PARC EOLIEN DE LA CRAYERE

Communes de Courcemain et Faux-Fresnay (51)

REPONSES A L'AVIS DE L'AUTORITE ENVIRONNEMENTALE

REPONSES A L'AVIS DE LA MISSION REGIONALE D'AUTORITE ENVIRONNEMENTALE

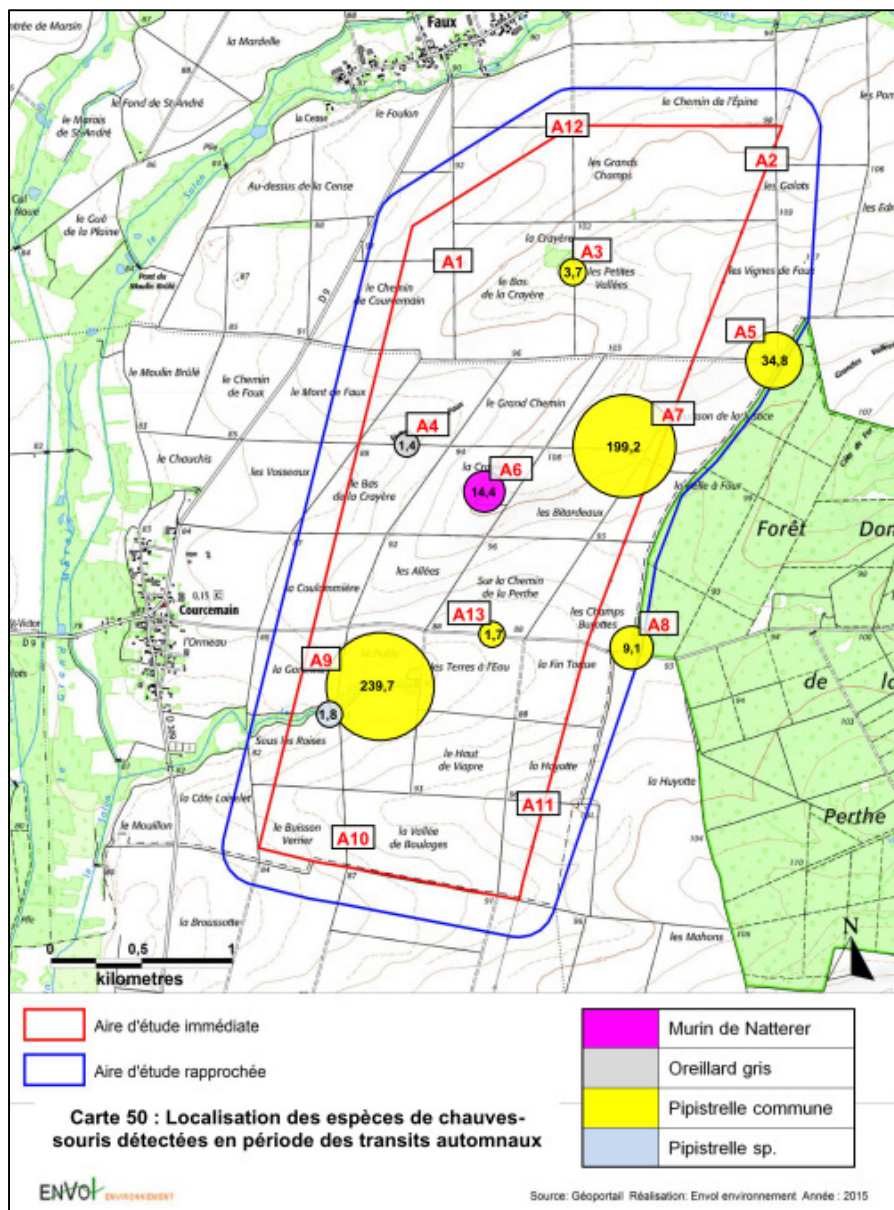
« L'Ae s'interroge sur les conclusions du dossier au regard du nombre et des populations d'oiseaux observés et de l'absence de prise en compte, parmi les enjeux forts, des zones de stationnement et de gagnage observées sur le site. »

Le bureau d'études Envol Environnement rappelle que les principaux stationnements dans l'aire d'étude ont concerné l'Alouette des champs (en phase prénuptiale et postnuptiale), la Bergeronnette grise (en phase prénuptiale), la Corneille noire (en phase postnuptiale), l'Etourneau sansonnet (en phase postnuptiale), la Grive litorne (en phase prénuptiale), la Grue cendrée (en phase prénuptiale), la Linotte mélodieuse (en phase postnuptiale), le Pluvier doré (en phase hivernale et prénuptiale) et le Vanneau huppé (en phase prénuptiale et postnuptiale). Les zones de haltes de ces oiseaux se rapportent principalement aux vastes espaces cultivés et ont concerné l'ensemble des milieux ouverts du secteur.

De par la forte homogénéité des vastes espaces ouverts de l'aire d'étude immédiate (grandes parcelles de cultures), nous savons que les stationnements de telles ou telles espèces sont imprécis dans le périmètre d'investigations. Autrement dit, le stationnement observé d'un groupe de la Grue cendrée dans telle parcelle cultivée aurait très bien pu se réaliser dans une parcelle semblable, ailleurs sur le site. Ce constat s'applique aux autres principaux groupes observés dans les espaces ouverts comme l'Alouette des champs, l'Etourneau sansonnet, la Linotte mélodieuse, le Pluvier doré ou le Vanneau huppé. L'observation des regroupements à tel ou tel lieu du secteur d'étude est aléatoire et dépend notamment du lieu et de l'heure de présence de l'enquêteur. En son absence, il est probable que les populations d'oiseaux citées occupent d'autres parcelles cultivées de l'aire d'étude immédiate.

Dans ces conditions, et considérant les enjeux associés aux espèces vues dans les milieux ouverts en dehors de la période de reproduction, un niveau d'enjeu modéré a été défini pour l'ensemble de ces milieux. En phase de reproduction, les territoires sont plus marqués et davantage liés à l'assolement des cultures. C'est pourquoi, des lieux précis d'enjeux forts ont été délimités au regard des sites de reproduction localisés du Busard cendré, du Busard des roseaux et de l'Œdicnème criard.

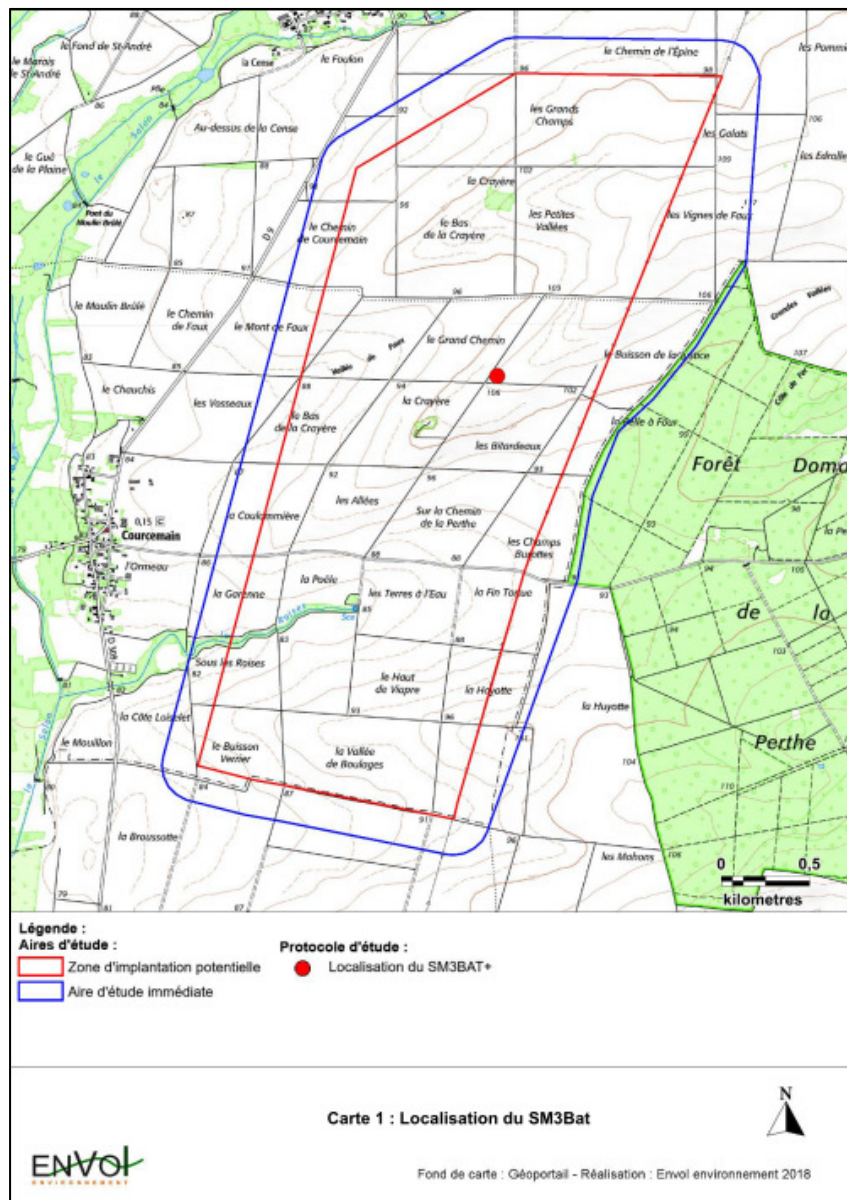
Chiroptères : *« Le CNPN estime que quelques dates supplémentaires pour les observations lors des migrations automnales auraient permis à l'expertise de gagner en précision et que des écoutes dans la forêt domaniale voisine auraient permis de vérifier la perte possible d'habitat pour certaines espèces de chauves-souris peu détectées en terre agricole, dont le dérangement provoqué par les éoliennes les amène à s'en éloigner à plus d'un kilomètre. »*

La cartographie suivante illustre les résultats des écoutes actives (via l'emploi du détecteur Pettersson D240X) obtenues durant la période des transits automnaux.

Les résultats « confirment que la zone d'implantation du projet est très peu survolée par les chiroptères migrants, lesquels étaient supposés, selon le SRE de Champagne-Ardenne, traverser les champs ouverts et longer la ripisylve en vue de rejoindre/quitter la Vallée de la Superbe pour quitter/rejoindre la Forêt de la Perthe. Ces transits n'ont pas été mis en évidence, probablement en raison de l'absence de continuités écologiques entre ces entités. » (étude écologique, page 202).
